## 仕様変更のご案内

## LF2B形LED照明ユニット

LF2B形LED照明ユニット ACフリータイプのケーブル外径の変更についてご案内いたします。

## 識別表示

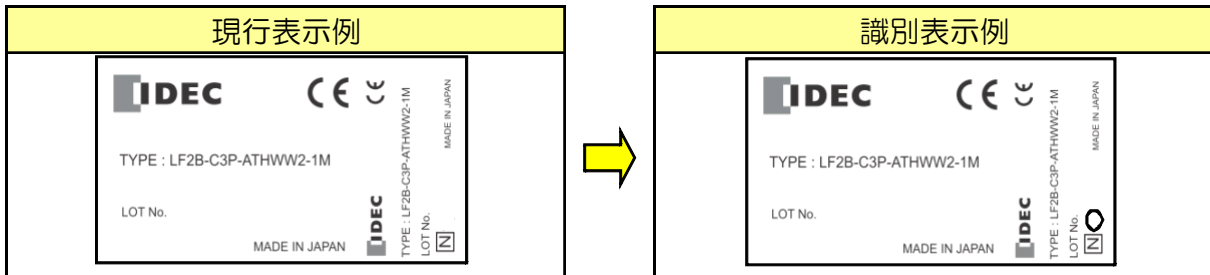
個装ケースのラベル上に表記している☑マークの横に丸（○）を表示いたします。

(識別表示期間：2014年3月工場生産分迄)
